## S.S. n° 51 "di Alemagna" Provincia di Belluno

#### Attraversamento dell'abitato di Valle di Cadore

Documentazione integrativa – Procedura di VIA  
Controdeduzioni alle osservazioni del CTP e ARPAV  
MATTM – Prot. n. I.0007983 del 28/03/2019

**DOCUMENTO DI SINTESI DELLE INTEGRAZIONI APPORTATE A SEGUITO DELLA RICHIESTA DEL MINISTERO DELL'AMBIENTE E DELLA TUTELA DEL TERRITORIO E DEL MARE**

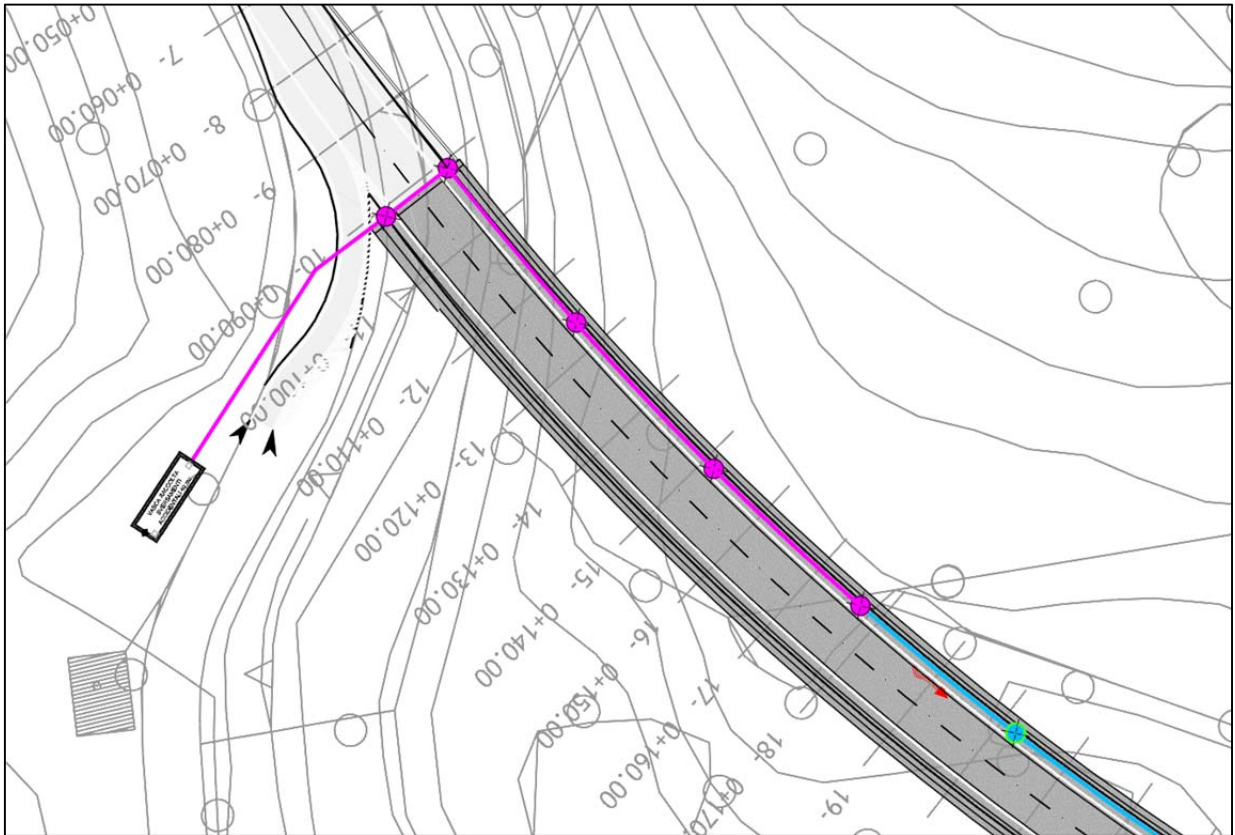
- *Aspetti paesaggistici: il "locale tecnologico" al servizio della rotatoria, posta in prossimità del Municipio di Valle, non rappresentato nei fotoinserti, è necessario che ben si inserisca nel contesto circostante (è fatto salvo il parere sovraordinato della Soprintendenza competente).*

Sono stati prodotti 4 fotoinserti per valutare la migliore configurazione per la mitigazione degli impatti del locale tecnologico sul contesto urbano circostante.

Non si ritiene di carattere migliorativo l'inserimento della cabina impianti all'interno del muro in quanto tali tipologie di opere devono essere preferibilmente situate all'esterno in prossimità dell'imbocco, in una struttura separata dalla galleria; necessitano di aperture di ventilazione per il raffreddamento dell'apparecchiatura installata con sistema di ventilazione soprattutto a tutta circonferenza che nel caso di interrimento dovrebbe essere garantita con aumento delle aperture sulla facciata a vista.

**PROPOSTA 1:** Locale tecnologico fuori terra senza mitigazioni

**PROPOSTA 2:** Locale tecnologico mitigato da una siepe

**PROPOSTA 3:** Locale tecnologico rivestito con massi

**PROPOSTA 4:** Locale tecnologico con a tergo scarpata rinverditata

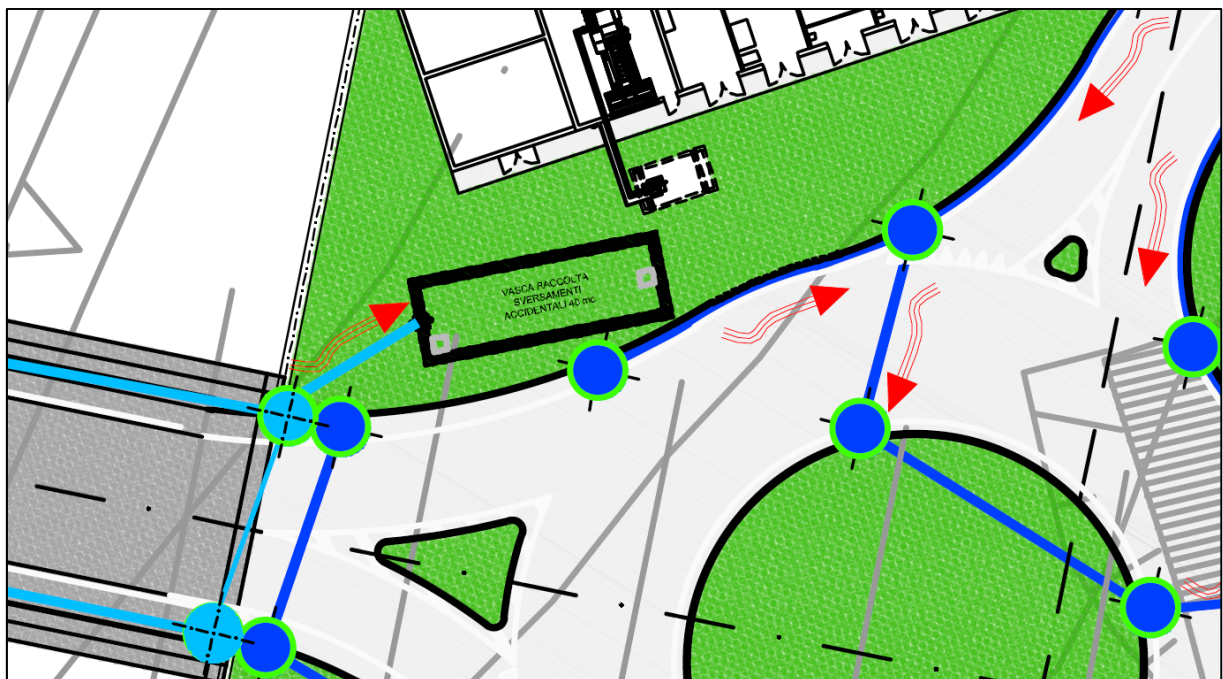
- *Aspetti idraulici: Nella planimetria idraulica T00\_TM00\_IDR\_DI01\_A, non viene esplicitata la raccolta dello sversamento accidentale in galleria tra le progressive 0+090.00 e 0+170.00 (sbocco lato ovest) per cui si deduce che in caso di incidente stradale in tale tratto, lo sversamento, secondo quanto riportato nel profilo stradale, defluirebbe verso lo sbocco ovest senza nessun presidio di contenimento.*

*Non si riscontrano in nessun elaborato grafico le caratteristiche della vasca di raccolta degli sversamenti accidentali dell'imbocco est.*

Attualmente lo sversamento accidentale in galleria tra le progressive 0+090.00 e 0+170.00, in caso di incidente stradale in tale tratto, defluirebbe verso lo sbocco ovest senza nessun presidio di contenimento; con il sistema di raccolta e convogliamento previsto, infatti, si prevede una notevole riduzione del rischio di incendio in caso di sversamento di sostanze ignifughe, con l'estensione dei sistemi di captazione per circa l'80% dello sviluppo del tratto in galleria.

Se si vuole ottenere la totale copertura del tracciato in sotterraneo, è necessario provvedere al posizionamento di una seconda vasca presso lo svincolo ovest con simili caratteristiche di quella predisposta per lo svincolo est; gli sversamenti accidentali che eventualmente interesseranno i

restanti 80 m di galleria verso Cortina, verranno captati tramite pozzetti-caditoia di linea tagliafuoco in PE con griglia carrabile e convogliati mediante appositi collettori presso la vasca di trattamento.

La vasca di raccolta degli sversamenti accidentali dell'imbocco est è riportata nell'elaborato T00\_TM00\_IDR\_DI01\_A ed ha dimensioni in pianta pari a 11x3,80 m ed un volume di raccolta di 40 m<sup>3</sup>.

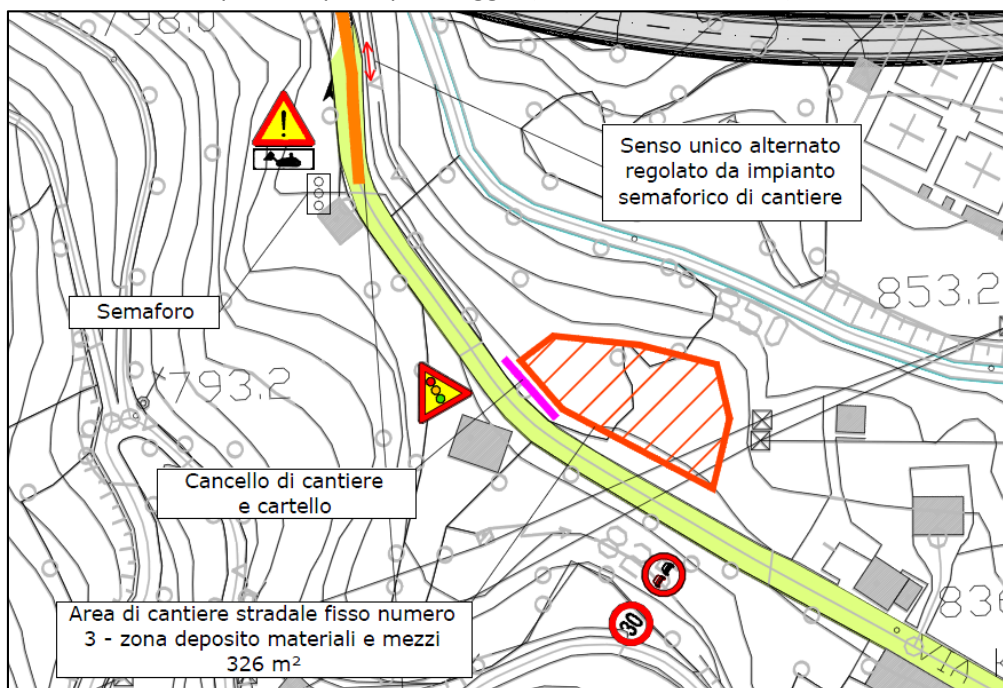
- *Cantierizzazione: i siti individuati quali aree di cantiere stradale a servizio delle attività di apprestamento e scavo presso l'imbocco ovest presentano una criticità per la necessaria inversione di marcia per il loro raggiungimento, in un tratto in cui la viabilità ha una larghezza ridotta e l'orografia non offre alternative*  
In fase di cantiere verranno messi in atto una serie di accorgimenti per minimizzare le criticità e gli impatti delle lavorazioni sulla viabilità esistente. In concomitanza con gli interventi iniziali in corrispondenza dell'imbocco ovest, data la ristrettezza degli spazi a disposizione, verrà istituito un senso unico alternato regolato da impianto semaforico e sarà interrotta per un brevissimo periodo la pista ciclabile, per la realizzazione del fronte di attacco con paratia di micropali.

- *Cantierizzazione: analogamente a quanto osservato per Tai di Cadore, l'eventuale conferimento dei materiali da Valle di Cadore alla cava di Damos, ammessa che sia la compatibilità volumetrica, comportano*

*l'attraversamento con i mezzi pesanti degli abitati di Valle e Tai (da sommarsi al cantiere di Tai in caso di contemporaneità)*

*Valutare il coordinamento tra la cantierizzazione di questa opera e quella di attraversamento dell'abitato di San Vito di Cadore, in modo che i materiali in uscita dall'imbocco ovest possano essere destinati ad ovest lungo la S.S.51, individuando un sito di deposito intermedio funzionale ai due cantieri*

Vi sono delle problematiche legate alla gestione dei vari cantieri, dovute alla possibile non simultaneità delle lavorazioni; inoltre le opere saranno realizzate con alta probabilità da diverse imprese, dunque risulta difficile il coordinamento per sfruttare il materiale di esubero di Valle di Cadore per le opere previste negli altri cantieri, nello specifico a San Vito.

Per tale motivo si prevede il conferimento degli esuberi di materiale per la variante di Valle di Cadore presso Cava di Damos, in Comune di Pieve di Cadore, come riportato nel piano di gestione delle terre e rocce da scavo complessivo.
